Modulo per la presentazione delle osservazioni per i piani/programmi/progetti sottoposti a procedimenti di valutazione ambientale di competenza statale

in qualità di legale rappresentante della Associazione **ANTIGONE 2 OPPIDO LUCANO**

[ID_VIP/4865] *Impianto per la produzione di energia da fonte eolica ricadente nei comuni di Pietragalla (PZ), Vaglio di Basilicata (PZ), e Potenza in località "Poggio d'oro", costituito da 13 aerogeneratori da 4,2 MW per una potenza complessiva pari a 54,6".*

Schema stazioni di trasformazioni da autorizzare

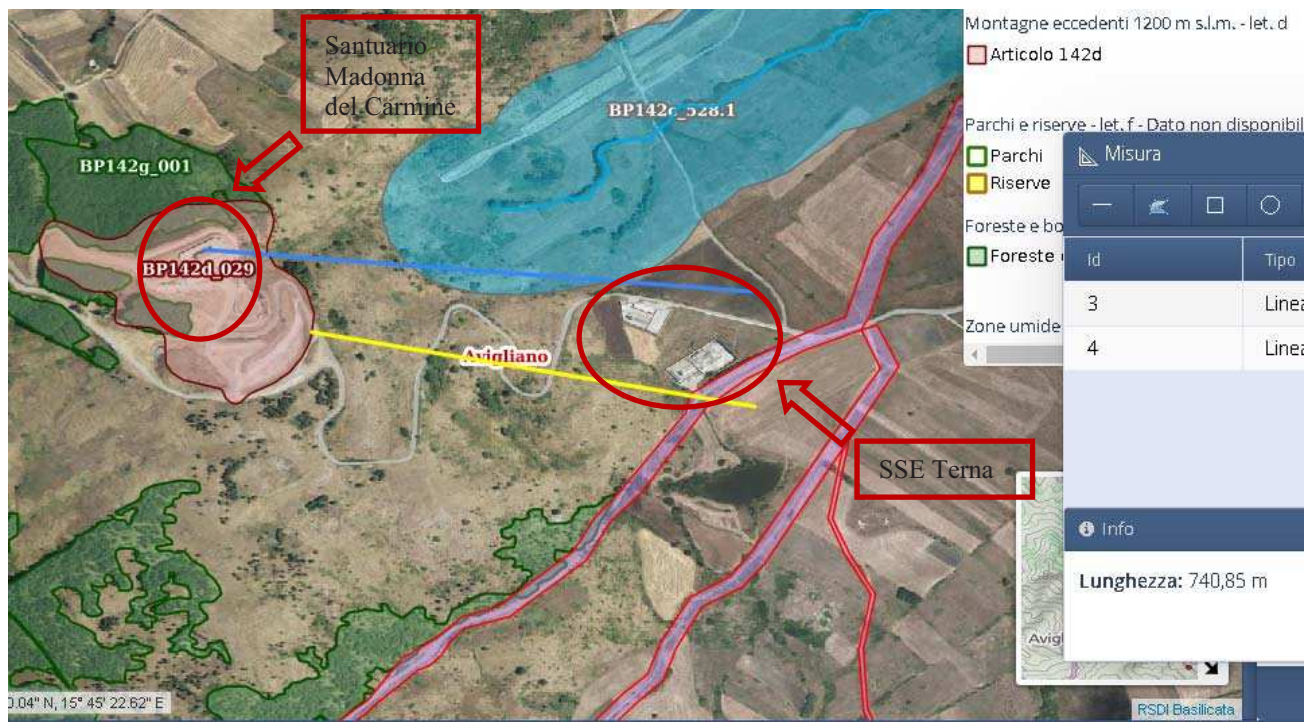
In particolare vorremmo soffermarci sulla mancata e giusta valutazione in termini di impatti negativi e cumulativi che comporterebbe la realizzazione delle seguenti opere di connessione di progetto:

- Una stazione elettrica di trasformazione MT/AT da collegare in antenna al futuro ampliamento a 150 kV della stazione elettrica di smistamento a 150 kV della RTN sita nel territorio del comune di Vaglio Basilicata.
- Un ampliamento a 150 kV della SE RTN Vaglio FS;
- Un nuovo elettrodotto RTN a 150 kV di collegamento tra la SE Vaglio e la SE Vaglio FS;
- Un nuovo elettrodotto a 150 kV della RTN di collegamento tra la SE Vaglio e la SE Oppido;
- Un nuovo elettrodotto a 150 kV della RTN di collegamento tra la SE Oppido e la SE a 380/150 kV di Genzano

Non ci risulta nella documentazione consegnata il computo delle suddette opere di connessione, l'accettazione della STMG da parte della società proponente e di tutte le relative pratiche di legge da adempiere in questa fase.

Buffer di 1000 metri non rispettato rispetto alle aree vincolate D.Lgs. 42/04

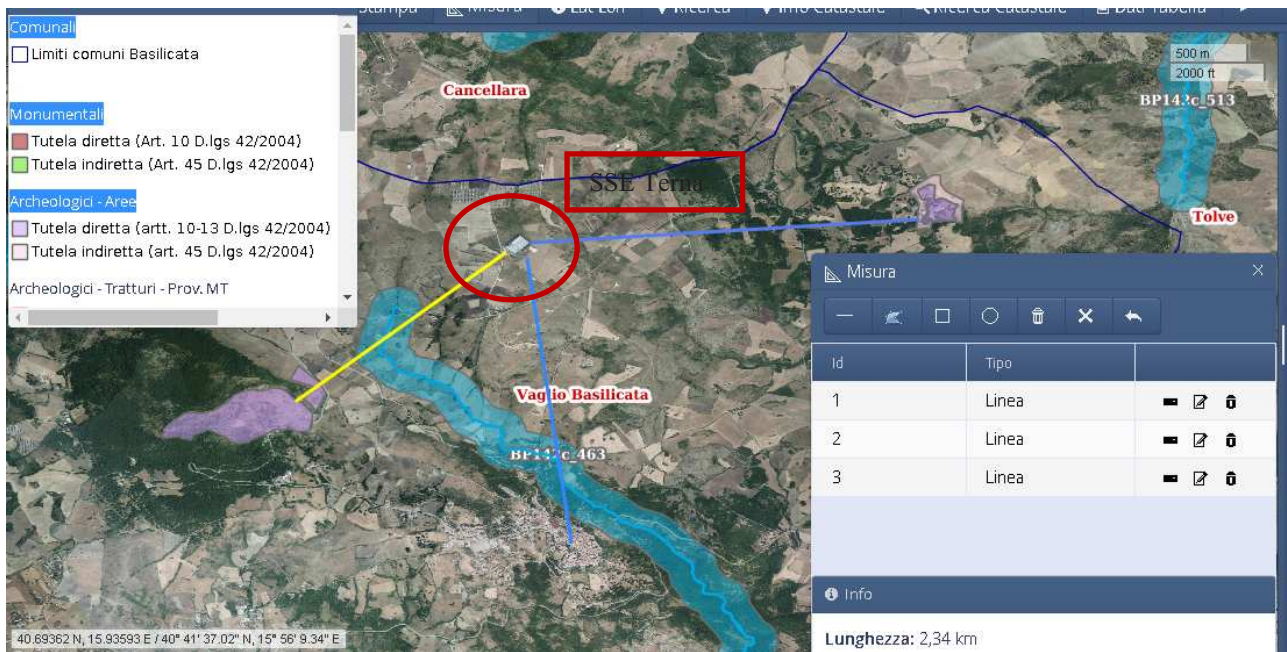
• **La SSE Avigliano non rispetta il buffer dalle aree vincolate con D.Lgs. 42/04, vedasi immagine sottostante e non ci risultano Delibere di Giunta Comunale di Variante Urbanistica in zona agricola per la medesima.**

- **La SSE Vaglio non rispetta il buffer dalle aree vincolate con D.Lgs. 42/04, vedasi immagine sottostante e non ci risultato Delibere di Giunta Comunale di Variante Urbanistica in zona agricola per la medesima.**

Buffer di 10000 metri non rispettato dalle aree archeologiche e dai centri storici di Vaglio e Cancellara.

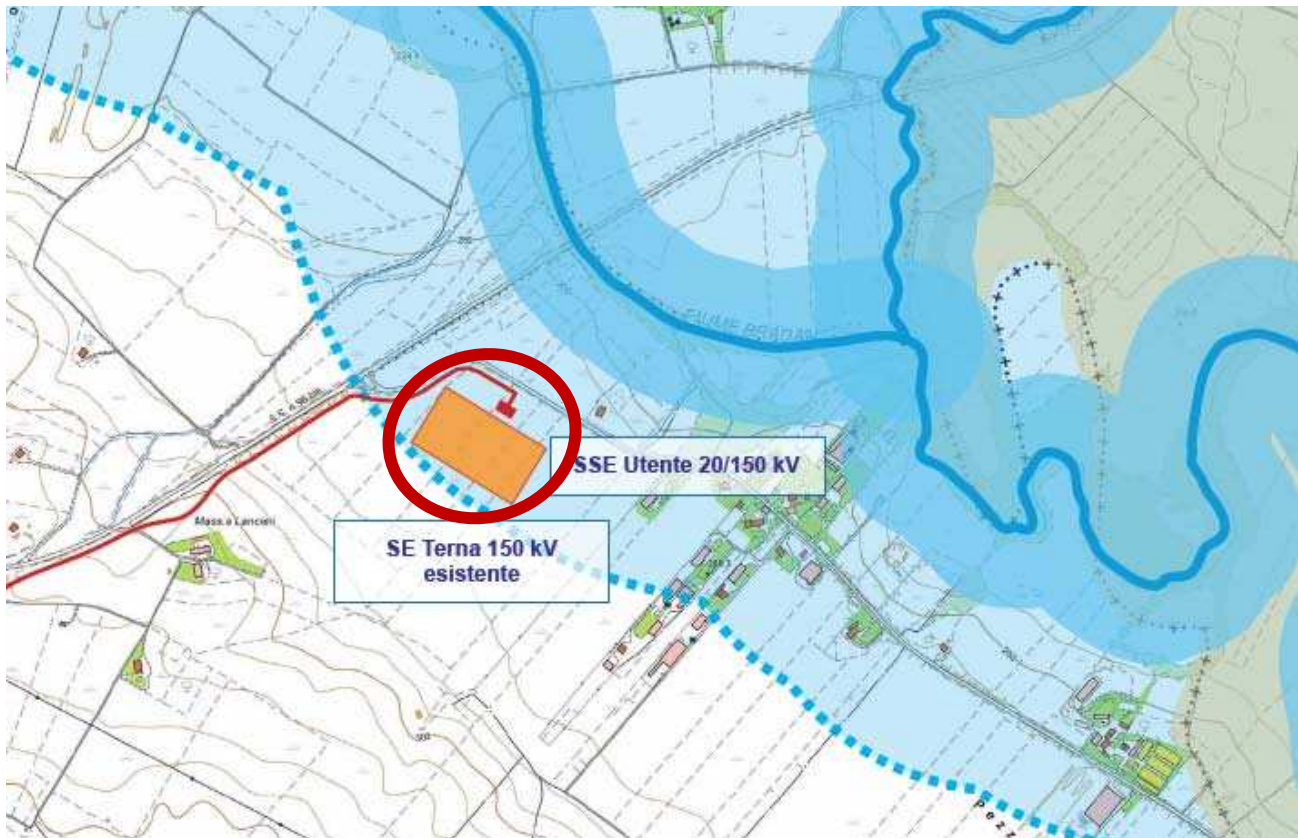
Per i beni monumentali esterni al perimetro dei centri urbani, per gli impianti di grande impatto, si prevede un buffer di 3000 mt dal perimetro del manufatto vincolato o, qualora esistente, dalla relativa area di tutela indiretta. **Il buffer si incrementa fino a 10.000 mt nei casi di beni monumentali isolati posti in altura (All. A, 1.2), quali Rossano e Serra San Bernardo.**

Il buffer di rispetto di 5 Km dal perimetro del centro storico del comune di Vaglio e di Cancellara non è stato rispettato.

Interferenza delle opere di connessione SSE Terna 150 KV, cerchiata in rosso, con il vincolo idrogeologico di 500 metri individuato dalla L.R. 54/2015.

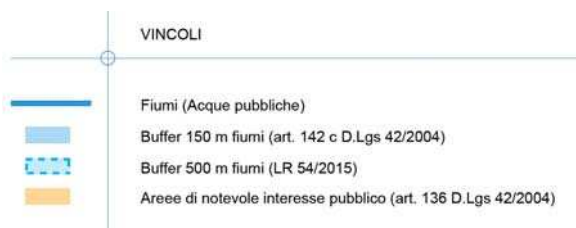
- **La SSE Oppido Lucano non rispetta il buffer dal borgo rurale di San Francesco, non rispetta il vincolo idrogeologico del fiume Bradano, ricade all'interno del Distretto Irriguo Bradano Basento distretto G, vedasi immagine sottostante e non ci risultato Delibere di Giunta Comunale di Variante Urbanistica in zona agricola per la medesima.**

La SSE Terna ricade interamente in un ambito irriguo già pianificato e identificato come Distretto "G", al riguardo nel settore settore G3.

Interferenza delle opere con il Distretto irriguo "G. Nel settore G3 è stata realizzata la SSE Terna da 150 KV negli anni 2016-2018.

Interferenza delle opere di connessione SSE Terna con Via Appia Antica

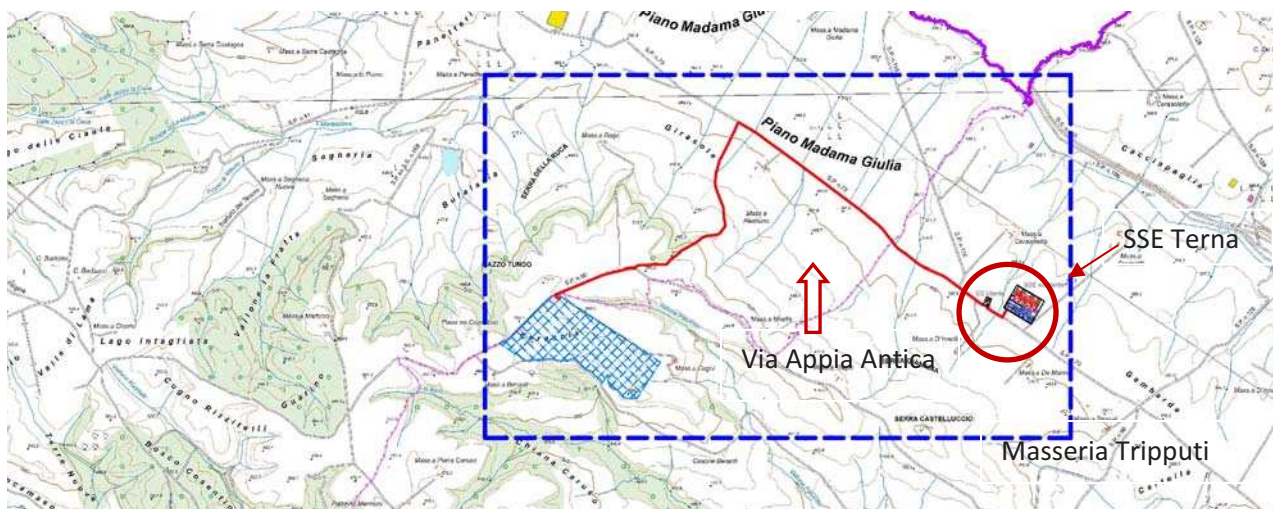
- **La SSE Genzano di Lucania non rispetta il buffer dal Castello di Monte Serico, si trova sul ciglio stradale di Via Appia Antica, vedasi immagine sottostante e non ci risultato Delibere di Giunta Comunale di Variante Urbanistica in zona agricola per la medesima.**

A Genzano di Lucania il tracciato della “APPIA REGINA VIARUM” coincide con la SP 79 altezza Masseria Triputi, prospiciente l’ambito di inserimento degli impianti eolici e delle sue opere connesse.

La Via “APPIA REGINA VIARUM”, nelle varie relazioni allegate viene considerata come una banalissima strada provinciale a ridosso della quale si progettano aerogeneratori alti 200 m, cavidotti interrati e addirittura in sfregio a tutto, stazioni di trasformazione ricadenti sul suo ciglio stradale.

Interferenza delle opere di connessione SSE Terna con il Castello di monte Serico

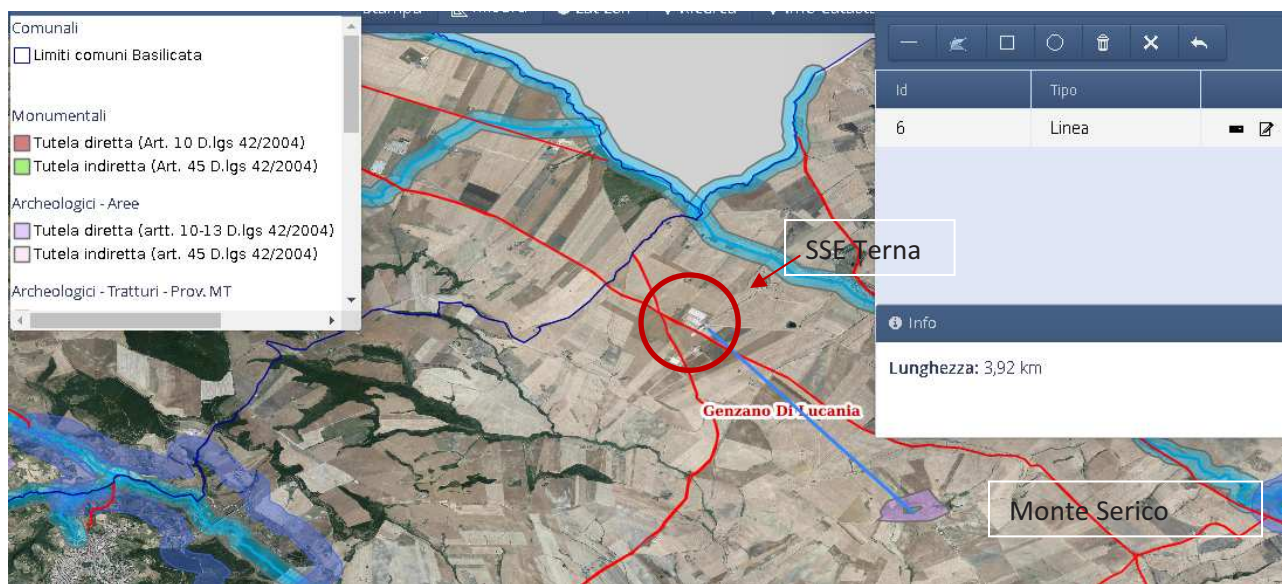
Mai avremmo pensato che la più antica e importante delle strade romane e le aree ad essa limitrofe, fosse così maltrattate.

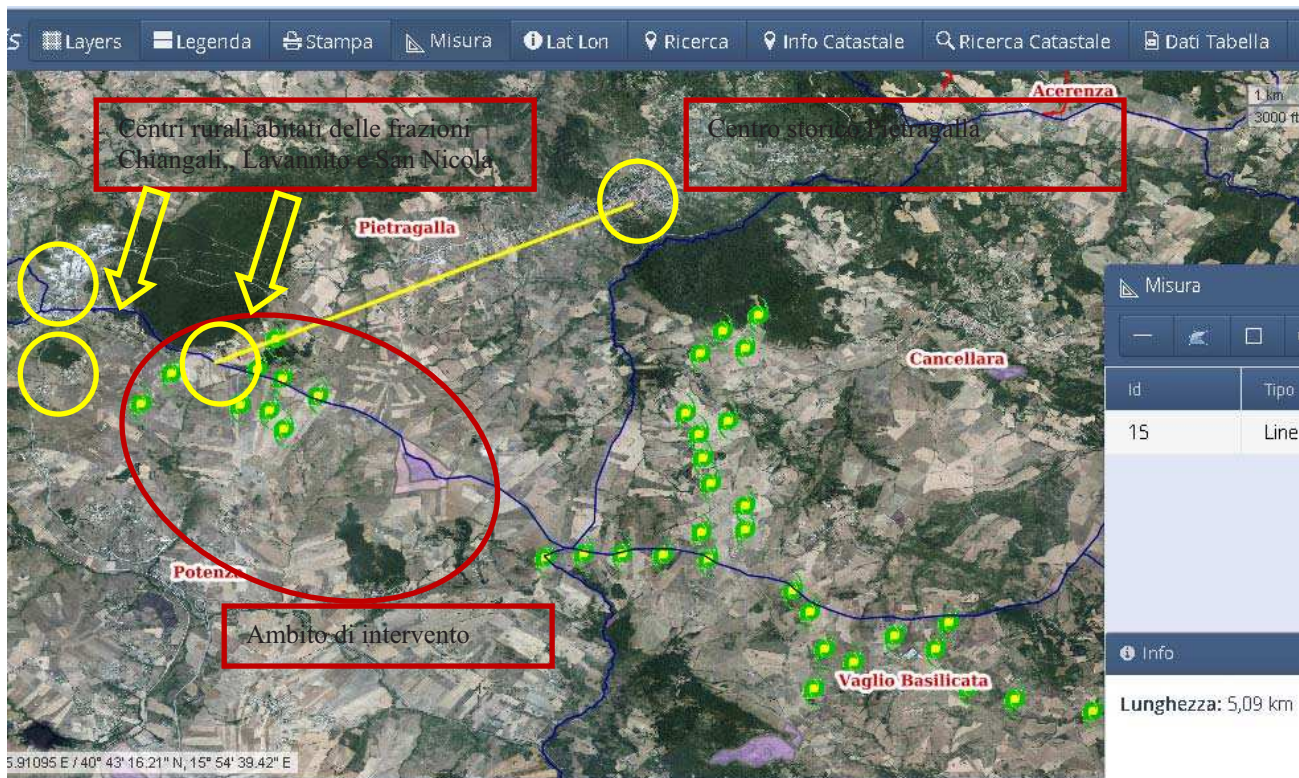
Il buffer di rispetto di 5 Km dal perimetro del centro storico del comune di Pietragalla non viene rispettato da tutti gli aerogeneratori se si considera anche il non rispetto dei 3 Km dai centri rurali consolidati e abitati delle frazioni Chianqali, Lavannito e San Nicola di Pietragalla.

Buffer di rispetto di 5 Km dal centro storico di Pietragalla con impianti FER esistenti.

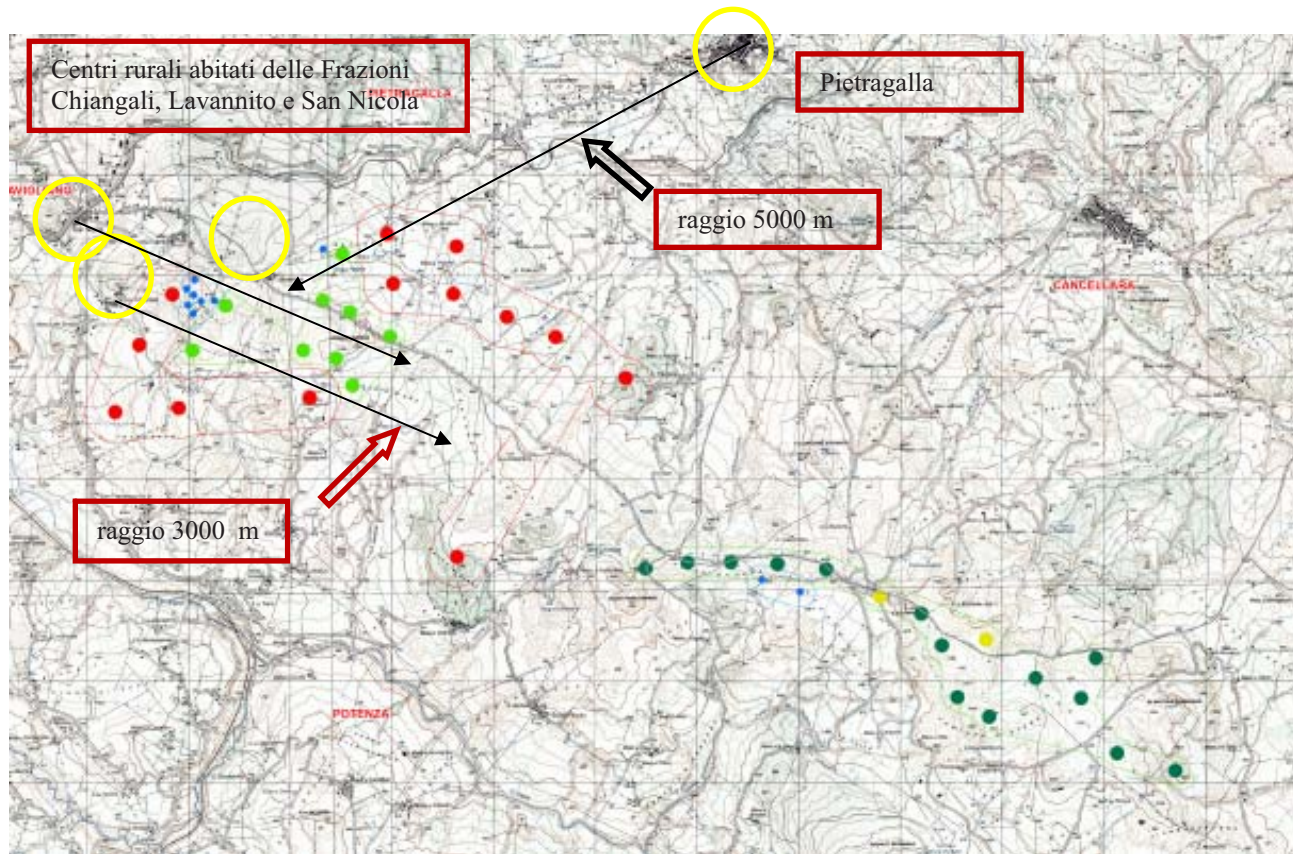
- i centri storici, intesi come dalla zona A ai sensi del D.M. 1444/68 prevista nello strumento urbanistico comunale vigente. E' previsto un buffer di 5.000 mt dal perimetro della zona A per gli impianti eolici e fotovoltaici di grande generazione e per gli impianti solari termodinamici.

Ambito territoriale e Impianti FER esistenti

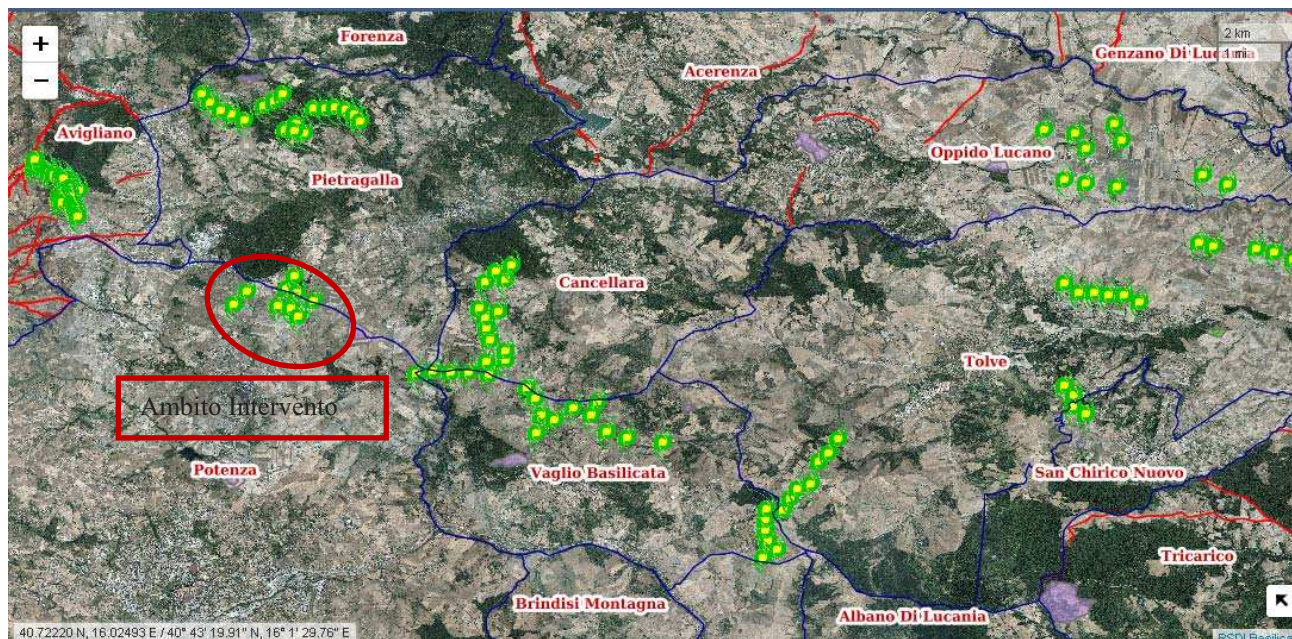
Dall'analisi dell'inquadramento territoriale si può ulteriormente dedurre come nessuno degli impianti FER realizzati sul territorio rispetta tali vincoli di legge rispetto ai centri abitati di Vaglio, Pietragalla e Cancellara.

Buffer di rispetto di 10 km NON RISPETTATO dai siti Archeologici in rilievo, isolati e con vista Panoramica di Cozzo Staccata, Rossano, e Serra San Bernardo di Vaglio, Serra Carpine di Cancellara. In evidenza il buffer di 3 km. dal sito di Cozzo Staccata

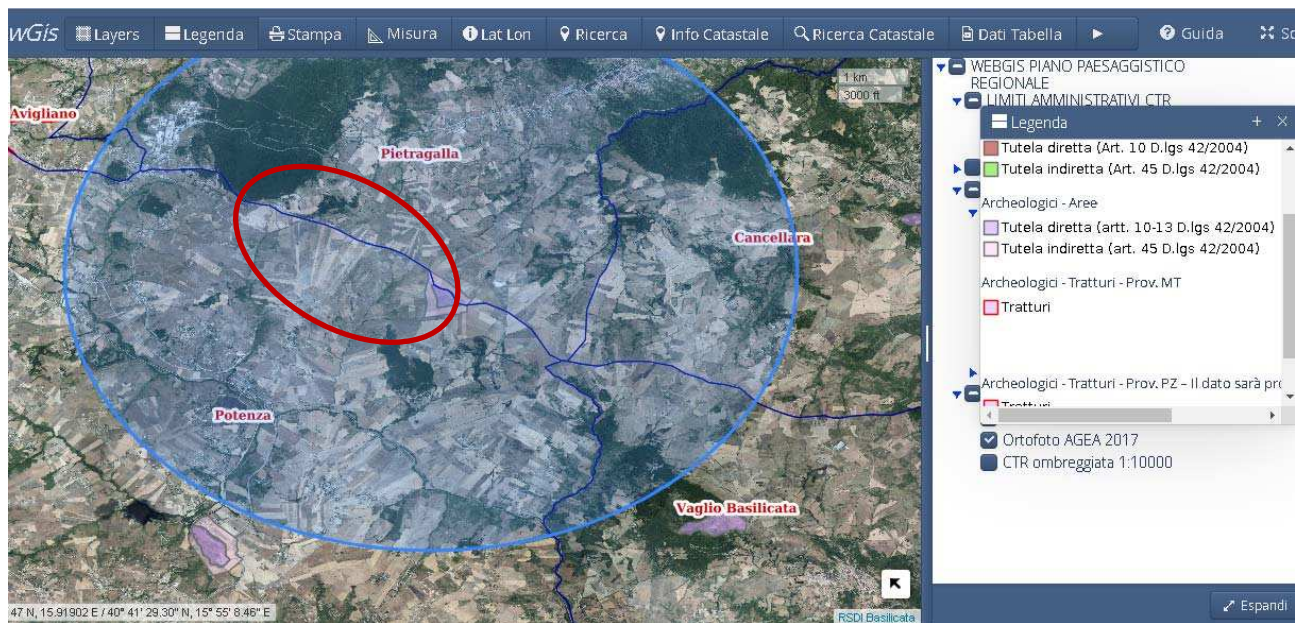
L’area individuata per la realizzazione dell’impianto in oggetto, è situata a una distanza inferiore del suddetto buffer previsto di 10 Km dai siti archeologici monumentali posti in altura di:

Cozzo Staccata limitrofe all'impianto, Serra San Bernardo e Rossano di Vaglio di Basilicata, Serra Carpine di Cancellara.

Impianti FER esistenti e di progetto

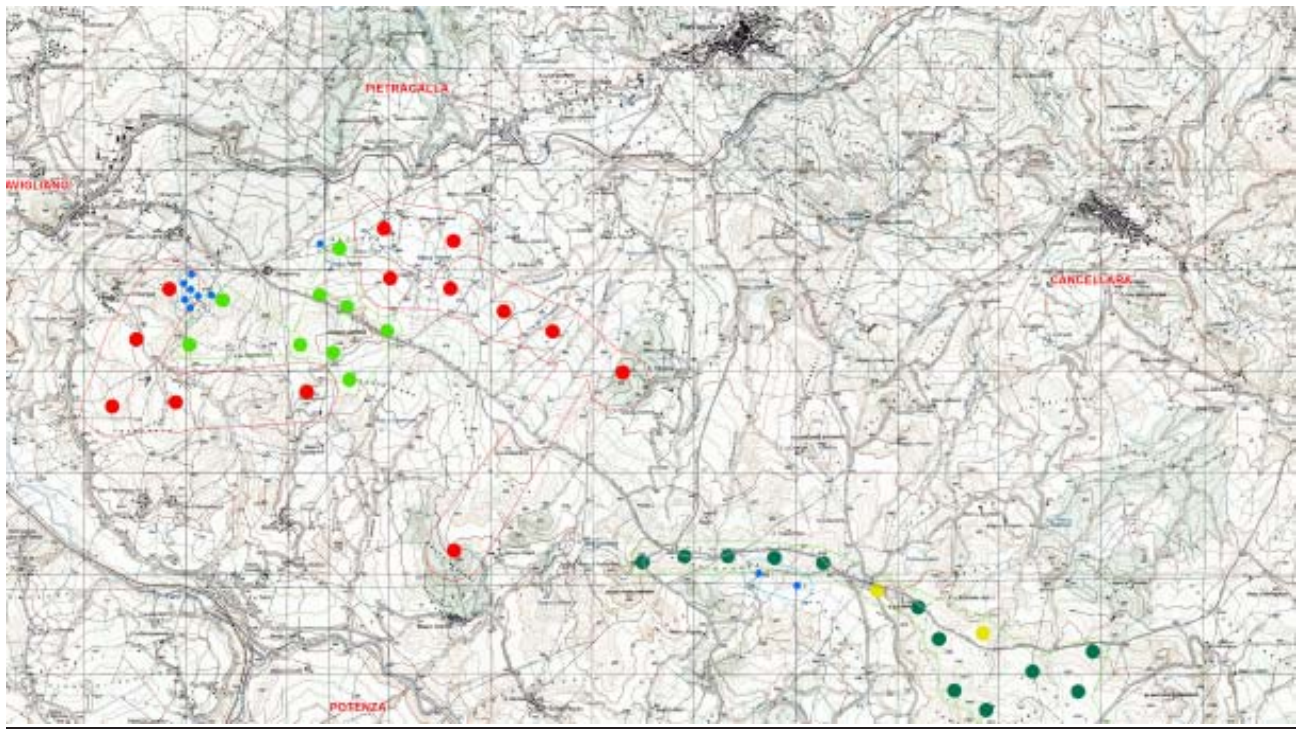
L'iter autorizzativo per tali interventi è la VAS sia per la presenza di altri Impianti eolici già realizzati, sia per la vastità d'area in cui ricadono tutte le opere di connessione, tralicci dell'alta tensione, nuove strade, cavidotti, stazioni di trasformazione, sia per la trasformazione di aree agricole in aree industriali. Queste opere rappresentano dei veri piani energetici ma, mal fatti, mal coordinati e senza nessuna pubblica utilità.

Per tali opere al fine di una corretta e oggettiva valutazione, occorrerebbe la redazione di una VAS.

Vista aerea Ambito di Intervento.

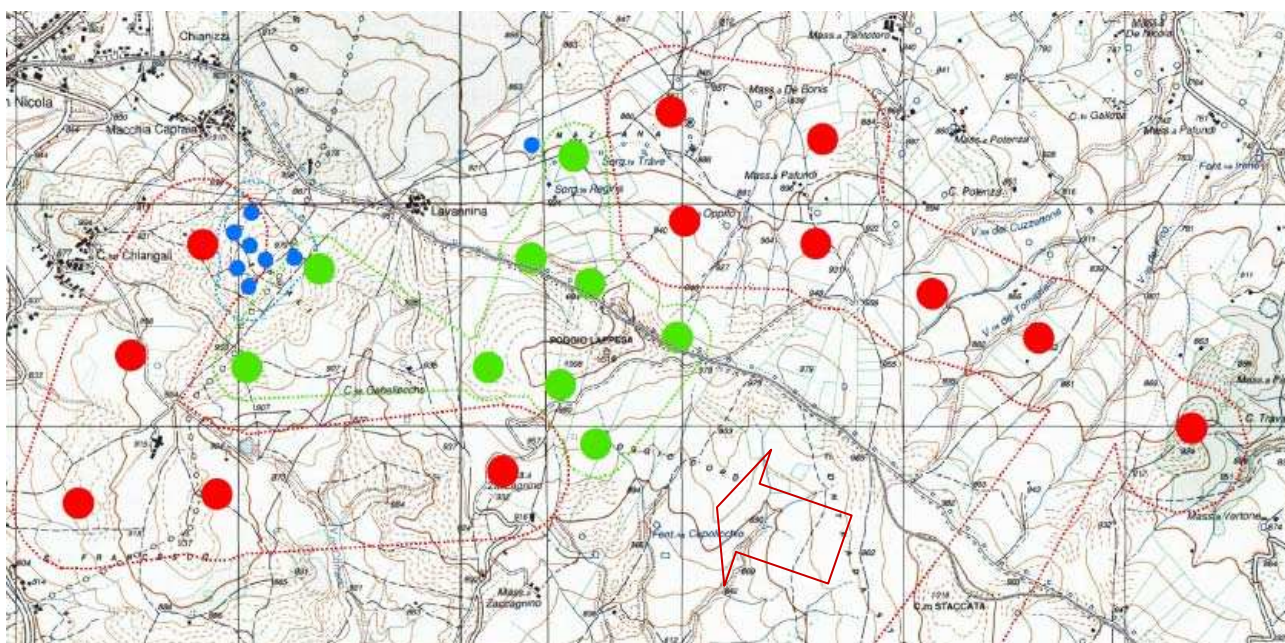
Nessun rapporto di strumentalità e, quindi, nessuna possibilità di realizzazione.
